TITOLO RELAZIONE: **Trasmissione chiarimenti in risposta a nota Regione
Molise Prot. n. 95435 del 30/05/2022**

Polo Tecnologico per la Produzione di Biometano Avanzato

CHIAR_03

RISPOSTA ALLA RICHIESTA ARPA MOLISE NOTA PROT. 95435/2022

Figura 1: riferimento allegato 4 della Relazione RS_EA pag. 42

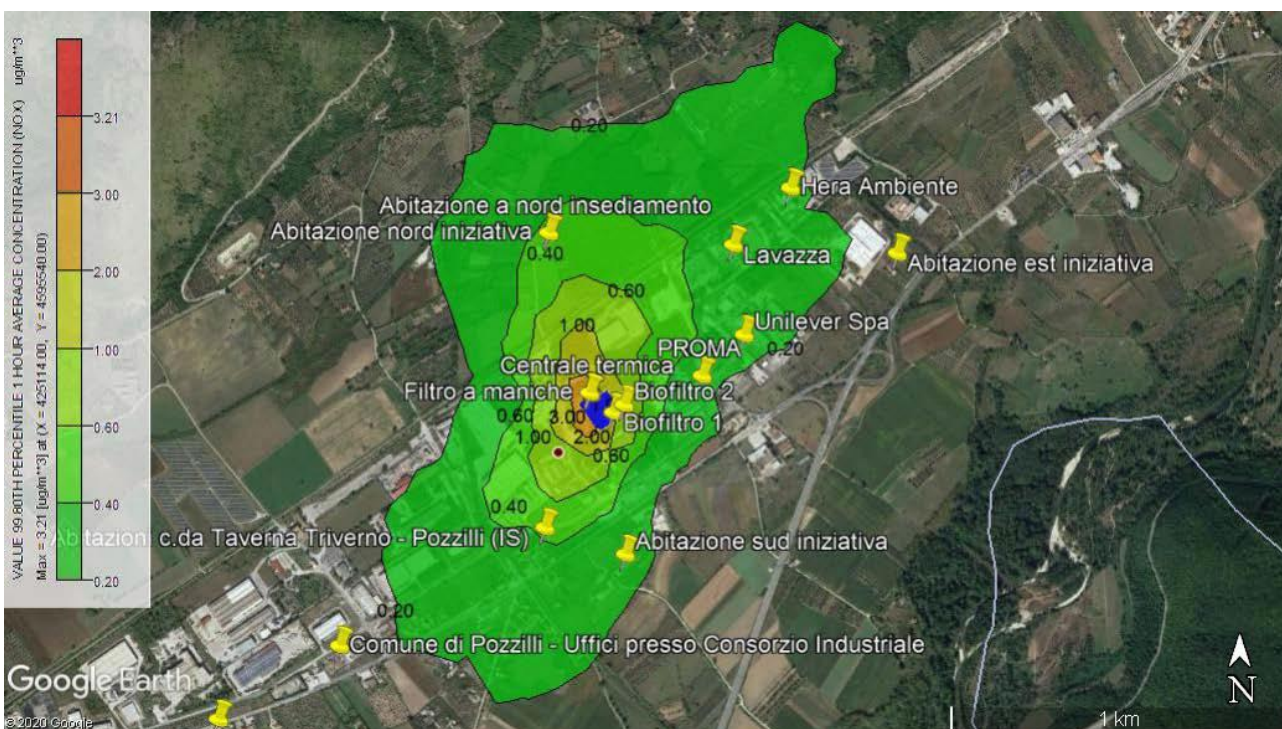
In tale nota l'ente rappresentava la necessità di trasmettere uno studio integrativo che estenda territorialmente la valutazione degli impatti potenziale delle emissioni in atmosfera e dell'impatto odorigeno fino a coinvolgere "la zona di superamento di Venafro o, meglio, il entro abitato del Comune Stesso [...]ciò al fine di garantire il rispetto delle condizioni previste nel Piano Regionale Integrato per la qualità dell'Aria del Molise (PRIAMo) e di poter valutare compiutamente l'impatto delle emissioni (specialmente quelle odorose) sulla popolazione residente.

Dei risultati forniti in tabella veniva anche rappresentata graficamente il valore di concentrazione degli NOx come MAPPA DEL 99.8° PERCENTILE SU BASE ANNUA DELLE CONCENTRAZIONI ORARIE DI NOx e la MAPPA DEL 90° PERCENTILE SU BASE ANNUA DELLE CONCENTRAZIONI MEDIE GIORNALIERE DI POLVERI (PM10) (riproposte di seguito)

A fronte dei risultati delle simulazioni condotte, che mostrano un impatto ambientale e odorigeno trascurabile o nullo, per tutti i ricettori posti a meno di 500 m in linea d'aria dall'impianto, appare del tutto superflua la richiesta di estendere il dominio di indagine includendo l'area di Venafro, che è posta ad una distanza di circa 6,28 km in linea d'aria dal punto di emissione. Essendo il Comune di Venafro ad una distanza oltre 10 volte superiore a quella dei ricettori considerati nello studio previsionale, vi risulterebbero concentrazioni ancora inferiori rispetto a quelle calcolate sui ricettori più prossimi all'impianto, che già sono da ritenersi trascurabili.
